第一牧志公設市場再整備事業 かわら版 第7号

「第6回作業部会」を開催しました。(日時:11月27日(水)20時～ 場所:なは商人塾)

1. 当日の説明資料(一部)

H-①:外小間コの字型 A 案

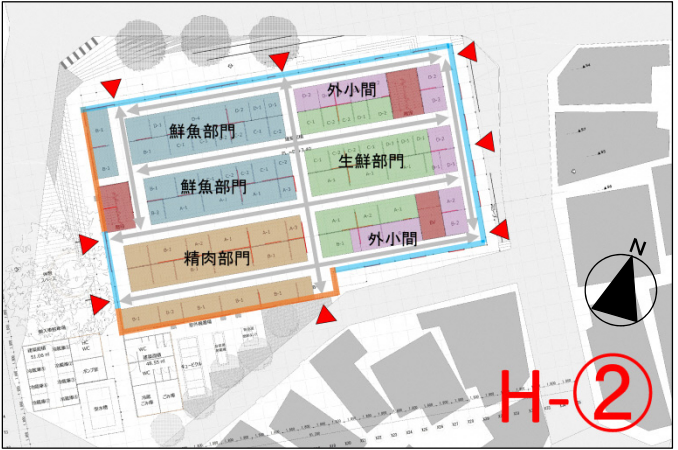
- ・H-③案以外が良いという意見が多かった。理由はH-①案、H-②案、H-④案は東側にまとめて生鮮部門が配置されているからである。H-①案、H-②案、H-④案は、ほぼ生鮮・外小間部門の配置が同じであるため、これらの中のどの案が良いかは、他の部門間の調整を踏まえ決められればと思う。
- ・H-③のように1本の通り沿いで並んでしまうと、類似した品物を扱っている事業者が多い中で奥(西側)の店舗が厳しくなると思う。また、鮮魚部門の店舗と背中合わせや隣り合わせになっている店舗が多く、店舗への水漏れを心配している。
- ・H-①案、H-②案、H-④案の南東角の外小間の部分は、外向き店舗だと人通りが少ない可能性があるため、内向きにしてはどうかという意見があった。

H-③:鮮魚部門 L 型配置案

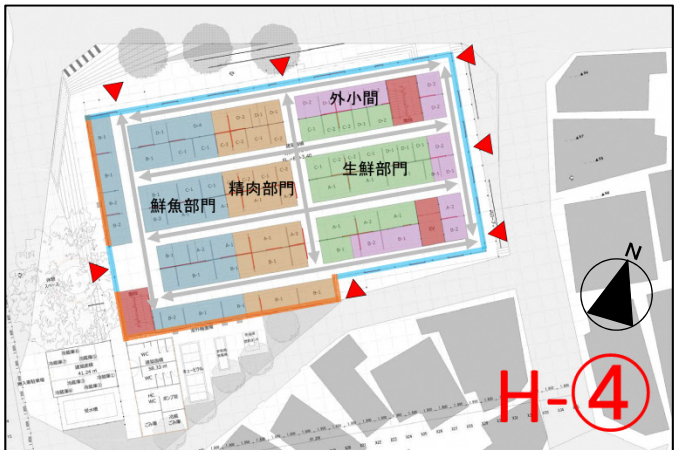
- ・H-③案が良いという意見が多かった。理由は1階の鮮魚部門が東西にバランスよく配置されており、食堂への持ち上がりが行いやすいからである。
- ・他の案は鮮魚部門と階段の位置から持ち上がりが行いにくいと思われる。
- ・2階に配置される生鮮・外小間部門の店舗の数が多くなりすぎると、2階の食堂同士の見通しが悪くなってしまう恐れがある。

- ・H-③案が良いという意見が多かった。鮮魚部門が北側と東側出入口に接しているのが良いと考える。
- ・H-③案で良いのであれば、他の部門の配置を改善するための部分的な調整は可能である。
- ・他の案は出入口に接する数が少なく、鮮魚部門としては好ましくない。

- ・精肉部門から提案のあったH-④案の精肉部門と鮮魚部門を入れ替える案は、鮮魚部門に接する出入口の数が減ってしまうため、鮮魚部門としては好ましくない。
- ・H-③案の東南角の店舗は鮮魚部門になっているが、この部分を精肉部門の店舗に変更して、精肉部門が東側の出入口と接するようにした方が、不公平感がなくなるのではないかと。
- ・階段やエレベーターの配置による制約で店舗が配置しにくいのであれば、階段の一つを平常時は利用しない非常用の外部階段としてはどうか。
- ・エレベーターを中央に配置し、南東角の出入口を広く確保してはどうか。
- ・エレベーターにより、奥の店舗が出入口から見えにくいため、エレベーターの裏面を通路よりセットバックする等、見通しを確保する工夫をしてほしい。
⇒市）2方向避難など法令で定められている内容を確認した上で、H-③案をベースにエレベーターと階段の比較案を提示しますので、各部門で再度話し合いをお願いします。
- ・H-③案は、生鮮・外小間部門としては好ましくないと考えている。H-③案で進めたいのであれば、市から部門の事業者が納得できる説明を行い、話し合う場を設けてほしい。
⇒市）了解しました。12月4日（月）午後7時30分から実施します。
⇒市）全6回の作業部会や全体説明会の議論を踏まえ、H-③案が仮設市場全体として好ましい平面計画と考えます。今回の作業部会の議論を踏まえ、精肉及び鮮魚の一部店舗の位置変更及びエレベーター・階段の位置の変更の検討を踏まえた仮設市場ゾーニング案を作成し、市場事業者の皆様へ配布し、ご議論頂きます。

H-④:縦割り配置案

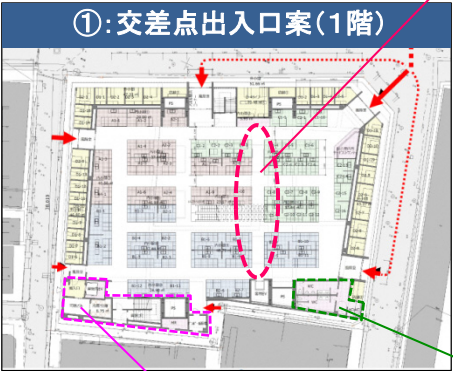
- ・H-④案の鮮魚部門と精肉部門の場所を入れ替え、間に通路を入れた案が良いという意見が多かった。精肉部門は地元のお客さんが多いので、観光客で店前が込み合ってしまうとお客さんが離れてしまう恐れがある。また、鮮魚部門と背中合わせや隣り合わせになると、鱗が飛んできて商品に混入する恐れがあるという意見があった。
- ・2番目に良い案はH-③案だった。

○新市場の平面計画(案)

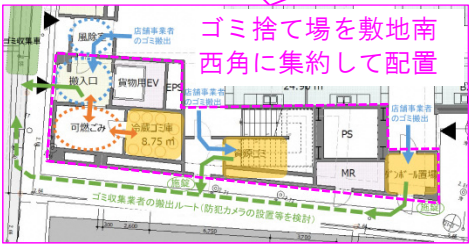
- ・市より貸倉庫スペース（間口2.0m×奥行2.0m×30ヶ所程度）や解体所（食肉処理業）の事例を紹介した。
- ・現在の市場の状況を考えると、西側の店舗に如何にお客さんを呼び込むかが重要であると思う。出入口数はなるべく多い方がよい。
- ・2階よりも3階の吹き抜けの大きさが異なるのはなぜか。
⇒市）吹き抜け部分に設置するクレーンの可動域を確保するために、上階の方が吹き抜けを広くする必要があります。
- ・イベントスペースが1階からエスカレーターであがった先にあると、イベント開催時に人が滞留した際に、エレベーターで上がってきた人が詰まってしまう危険である。
⇒市）ご指摘を踏まえ、平面計画の見直しを行います。・3階に貸倉庫スペースを配置しているのはなぜか。また、どのように使用することを考えているのか。
⇒市）各事業者ヒアリングを行った際に、店舗の面積が小さいので貸倉庫スペースが欲しいという要望をいただいたので、配置しています。使用方法は、今後検討していきます。
